RENESAS TECHNICAL UPDATE

製品分類	MPU&MCU	発行番号	TN-SH7-A663A/J	Rev.	第1版
題名	SH7780 PCIC ホストモード使用上の注意事項およびマニュアル訂正		情報分類	技術情報	
適用製品	SH7780 グループ	対象ロット等	関連資料	SH7780 ハードウェアマニュアル Rev.1.00 2006年1月11日 (RJJ09B0221-0100)	
		全ロット

図. REQ#のネゲートと FRAME#のアサートを同時に行わないデバイス(REQm#)の例

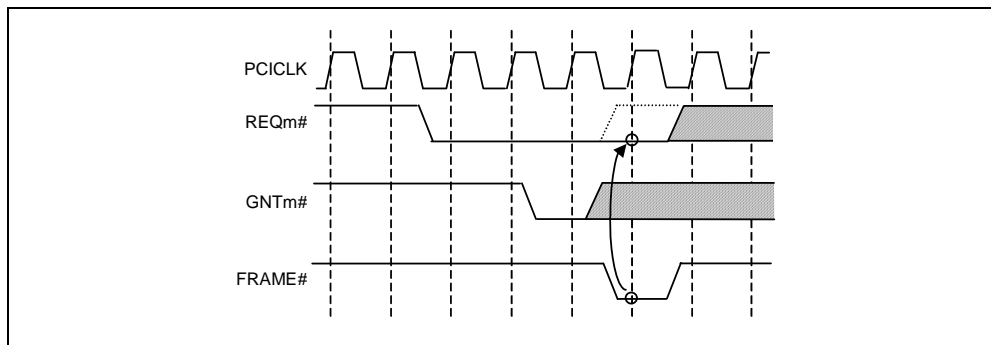
SH7780 の PCIC をホストモードで下記条件(1)~(4)すべてを満たして使用している場合、REQm#(#: ローアクティブ)より優先順位の低い REQn#(n>m)が PCIC 内でマスクされ、PCI バスでのバスアービトレーションが正しく行われなない場合があります。その結果、より優先順位の低いデバイスが REQn#をアサートしていても、対応する GNTn#がアサートされない状態となり、優先順位の低いデバイス(REQn#)の転送要求が行われなくなり、この優先順位の低いデバイスに対するマスタブロックエラー(PCIAINT.MBI=1)および REQn#エラー(PCIBMIR.REQnBME=1)が発生する場合があります。

- (1) PCI バスアービトレーションを優先順位固定に設定(PCICR.BMAM=0)。
- (2) PCI バスに SH7780 以外に2つ以上のマスタとなり得る外部 PCI デバイスを接続している。
- (3) 接続している外部 PCI デバイスのうち、一回のトランザクション要求時(シングルおよびバースト転送)に、REQ#のネゲートと FRAME#のアサートを同時に行わない (REQ#のネゲートが FRAME#のアサートよりも1サイクル以上遅い*1) デバイス (下図 REQm#) が少なくとも1つ存在する。
- (4) (3)の条件を満たす外部 PCI デバイス(REQm#)よりも優先順位が低いマスタとなり得るデバイス(REQn#)を接続している。

REQ#のネゲートと FRAME#のアサートを同時に行わないデバイスがバスマスタとなり得る場合(上図 REQm#)、下記回避策(1)または(2)を適用してください。

PCI バスアービトレーションの優先順位は、擬似ラウンドロビンモード(PCICR.BMAM=1)に設定してください。この場合、優先順位の低い REQn#は PCIC 内でマスクされず、PCI バスアービトレーションは正しく行われます。

REQ#のネゲートと FRAME#のアサートが同時でないデバイスが1つのみの場合、そのデバイスの優先順位を一番低い REQn#、GNTn#に接続してください。

詳細は、SH7780 ハードウェアマニュアル(RJJ09B0221-0100)13-85 ページ「図 13.19 ノーマル時マスタライトサイクル(バースト)」および 13-86 ページ、「図 13.20 ノーマル時マスタリードサイクル(バースト)」を参照してください。

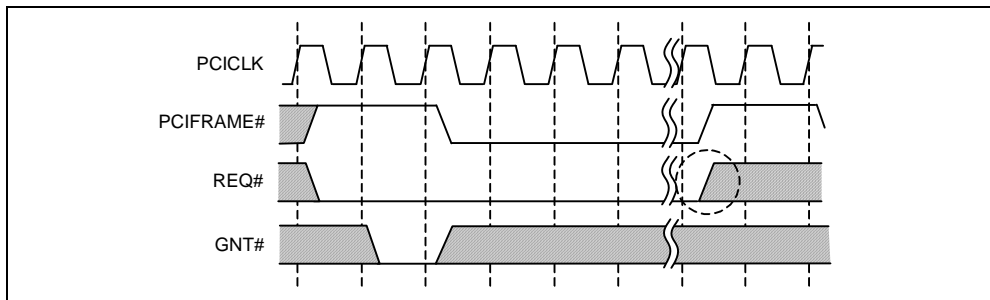
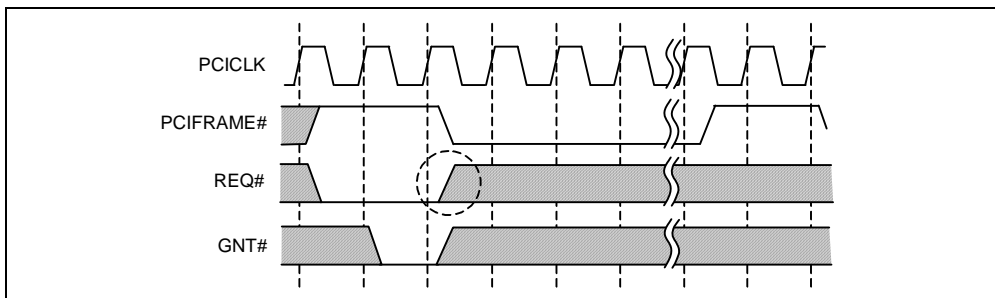
SH7780 PCIC ノーマルモードにおける REQ#ネゲートタイミングを下記のように訂正します。
